关于下死点检知器 PS462/464 的配线方法变更

弊社生产的跳削检测器—下死点检测器 PS462/PS464 因外部配线使用的连接器生产停止，设计实施变更如下。如果此设计变更给贵社带来不便，真诚感到抱歉，希望能够给予理解与支持。

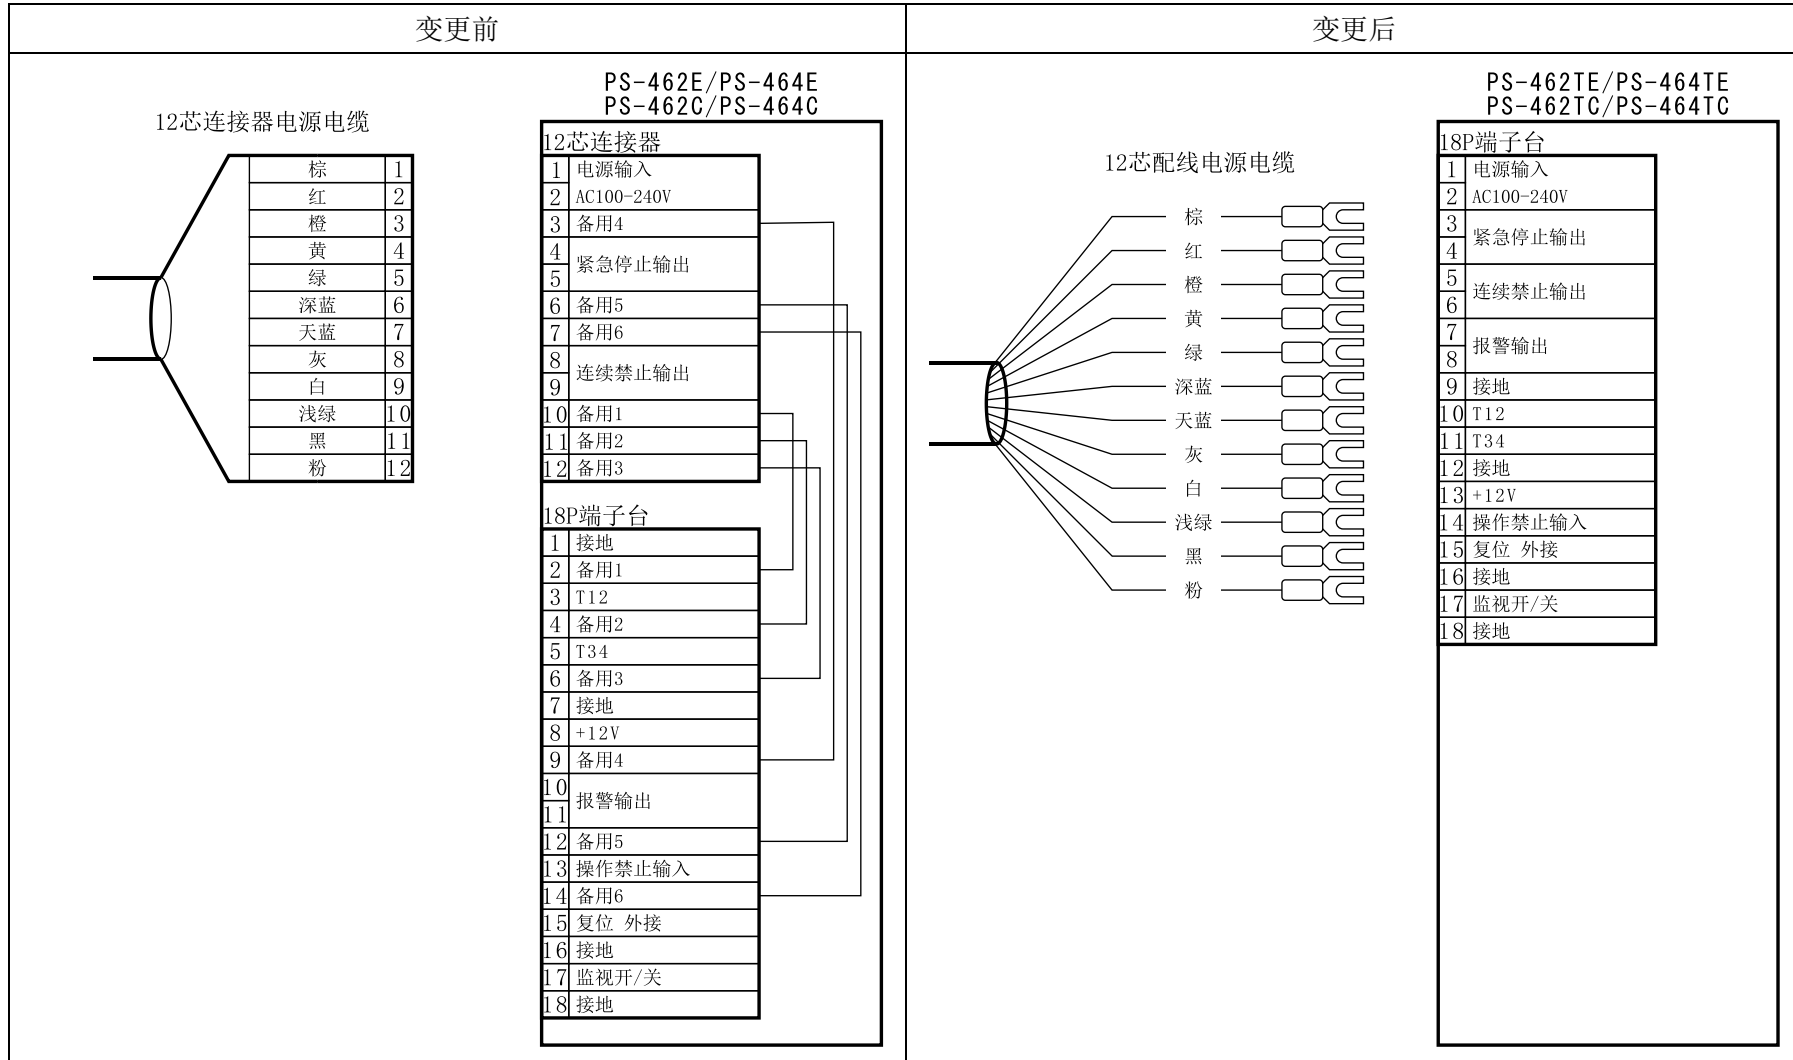
- 12P 输出连接器和端子台的配线方式，变更为端子台配线。
- 形号追加“T”。

PS-462T、PS-462TE、PS-462TC、PS-464T、PS-464TE、PS-464TC

- 12P 连接器电源电缆变更为 12P 配线电缆。
- 附属端子台罩。

○产品背面

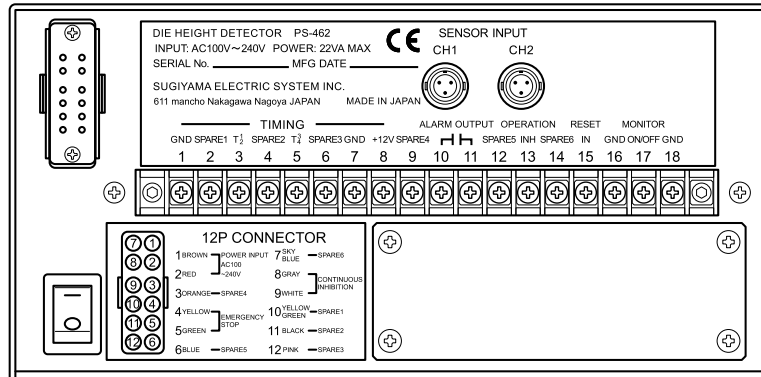
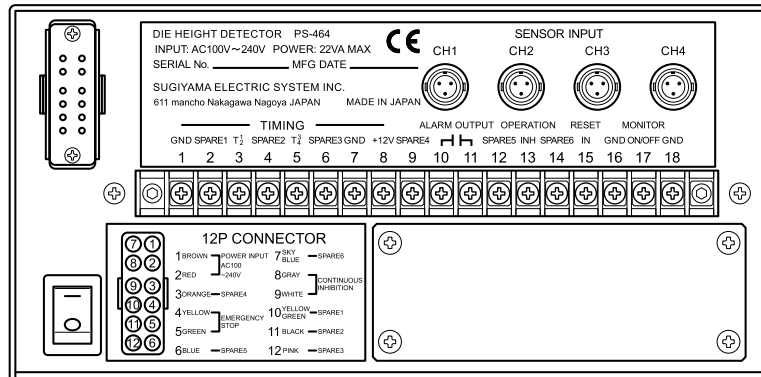
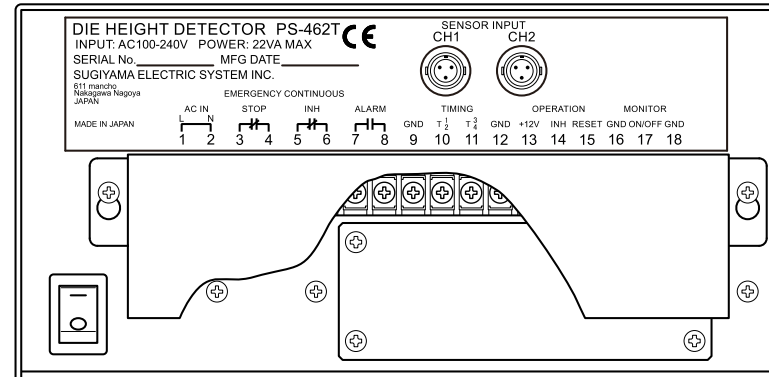
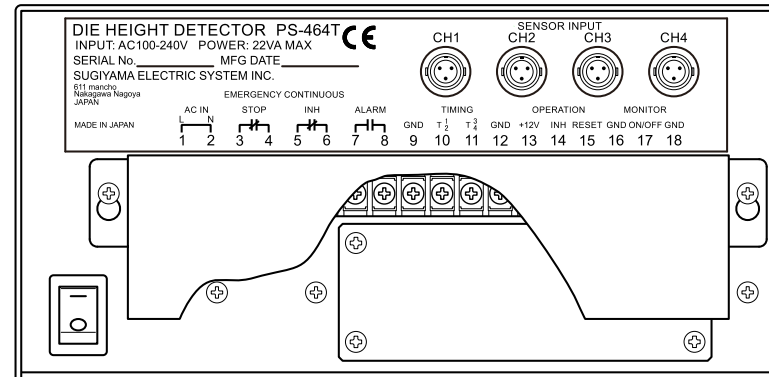
变更前

PS-462E / PS-462C

PS-464E / PS-464C

变更后

PS-462TE / PS-462TC

PS-464TE / PS-464TC

* 附属端子台罩。
